סדר יום לישיבת ועדת המישנה לתכנון ולבניה מס' 202103 **בתאריך: 22/03/2021 ט' בניסן תשפ"א**

סעיף 1	תכנית מפורטת: נס/0899351-407
סדר יום לשיבת ועדת המישנה לתכנון ולבניה מספר 202103 תאריך: 22/03/2021

סעיף 4	בקשה מקוונת עם הקלות: 20200866\3	תיק בניין: 2585
סדר יום לשיבת ועדת המישהנה לתכנון ולבניה מספר 202103 תאריך: 22/03/2021

סעיף 5	בקשה מקוונת עם הקלות: 20191721\4	תיק בניין: 4698
סדר יום לישיבת ועדת המישהנה לתכנון ולבניה מספר 202103 תאריך: 22/03/2021

אזור מיקום הבריכה
המבוקשת

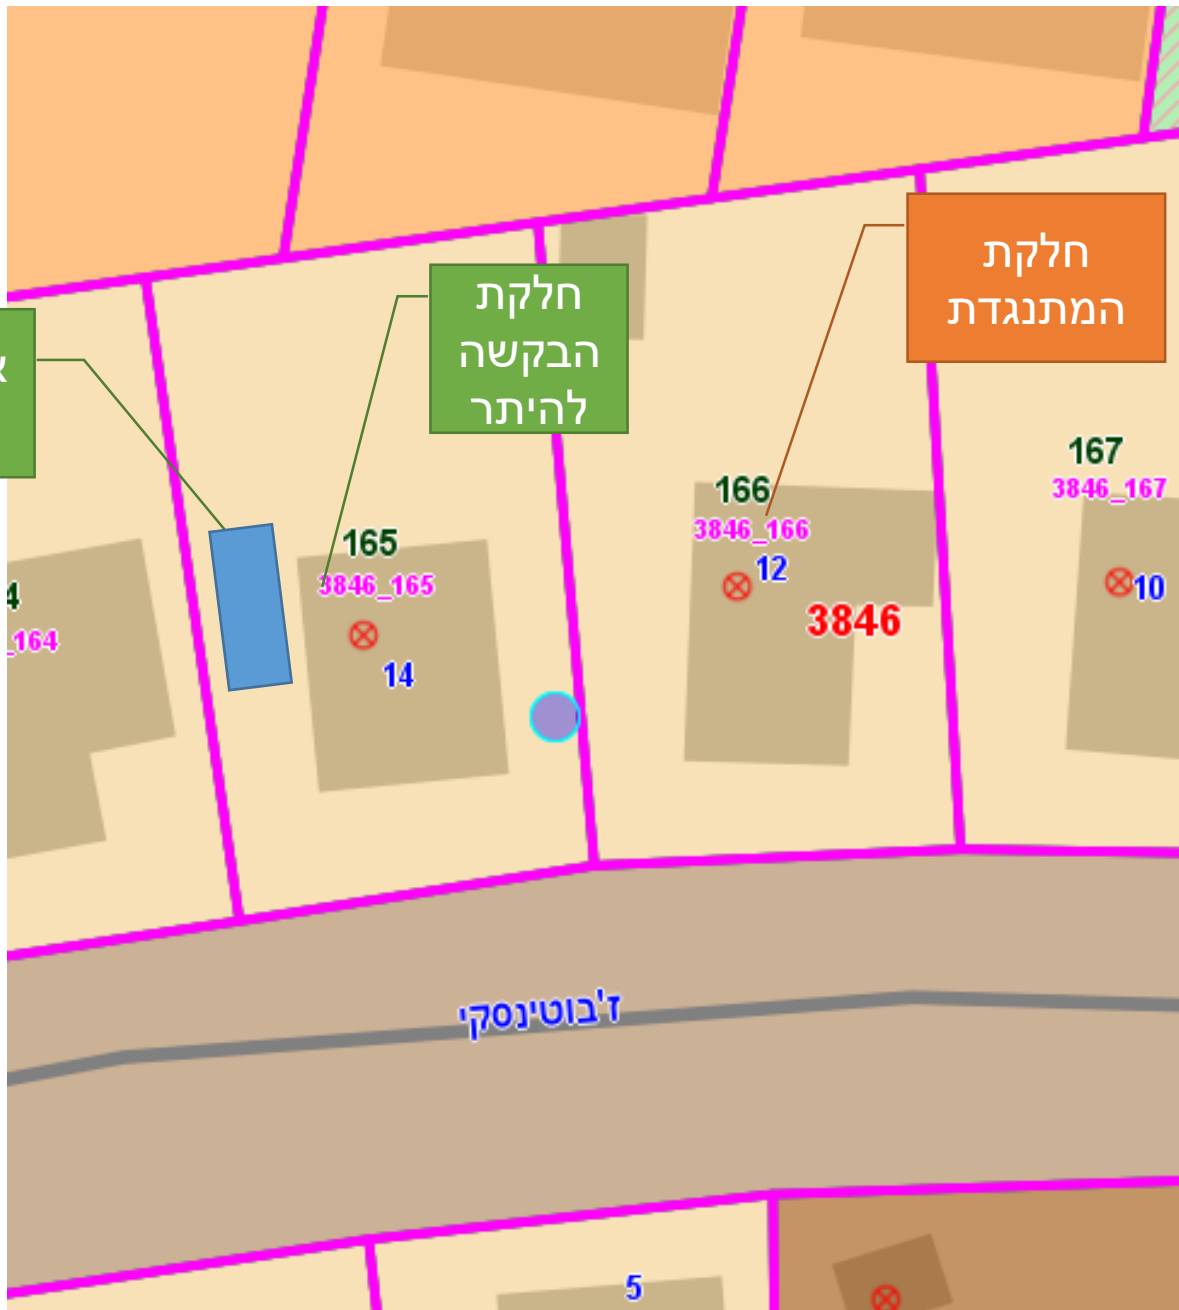
לבקשה התקבלה התנגדות מהגובל בצד המזרחי.

4. אין ממש סיבה לאשר בניית בריכה בכלל ובצמידות לבית מגורי אמי. ההקלה המתבקשת בעניין הבריכה לקרבה של 1.1 מ' אינה סבירה בעליל ואני עומדת על שמירת קו בניין של 4 מ'.

הקלה 5 - מומלץ לסרב להקלה המבוקשת לבריכת השחיה בלבד (חדר מכונות תוכנן בתחום קוי בנין). אין הצדקה תכנונית לבקש הקלה, ניתן למקם את הבריכה או לצמצם את מיימדי הבריכה ולמקמה עפ"י קווי הבנין של תב"ע נס/1/9 לבריכות שחיה. מומלץ לאשר את בריכת השחיה בהתאמה לקווי הבנין והוראות תכנית נס/1/9.
